Datum 27 december 2021
Betreft Wabo advies omgevingsvergunning rijksmonument

Naam St. Vituskerk
Adres Pieter Jellessingel 1
Postcode/plaats 9051BV Stiens
Gemeente/provincie Leeuwarden; Friesland;
Monumentnummer 24542

Tekening ventilatie systeem en luchtverwarming gew. 23-11-2021.

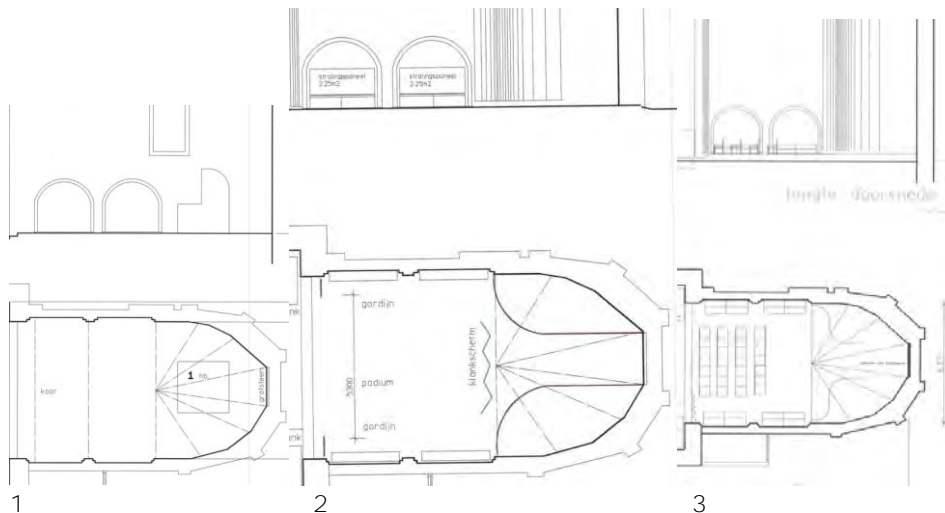
Door de diverse functies van het systeem te kleuren, grijs (inlaat) verwarming (rood) en afvoer (blauw) ontstaat een iets beter beeld van hetgeen bedoeld wordt. Het betreft hier een voorziening voor de ventilatie en de warme lucht verwarming.

Het voorgestelde ventilatiesysteem met de WTW heeft tot gevolg dat een flink aantal grote buizen en een aantal roosters moet worden aangebracht. Deze hebben allemaal een sterk negatieve invloed op de beeldwaarde en de belevingswaarde van het monumentale interieur, zowel in de kerkzaal als in en voor de toren. Bovendien verwacht ik dat de luchtinlaten aan weerszijden van het orgel tot schade aan het orgel zal kunnen leiden, dan wel door de temperatuur, samenstelling van de lucht (RV), dan wel door (fijn)stof.

Ik adviseer opnieuw naar dit ontwerp te laten kijken en daarbij te onderzoeken of de lucht inlaat op een andere wijze kan worden vormgegeven, bijvoorbeeld eveneens langs de bovenzijde/galmgaten, de omvang van de buizen verkleind kan worden, positionering, zichtbaarheid van buizen en van de roosters veranderd kan worden.

De onderstaande, reeds aangeleverde tekening, aan te passen op een nieuw ontwerp dan wel in nauwkeurige details aan te geven wat maten, materiaal, bevestigingswijze enz. zal worden Een visualisatie van de voorgestelde oplossing kan inzicht bieden in het te verwachten beeld.
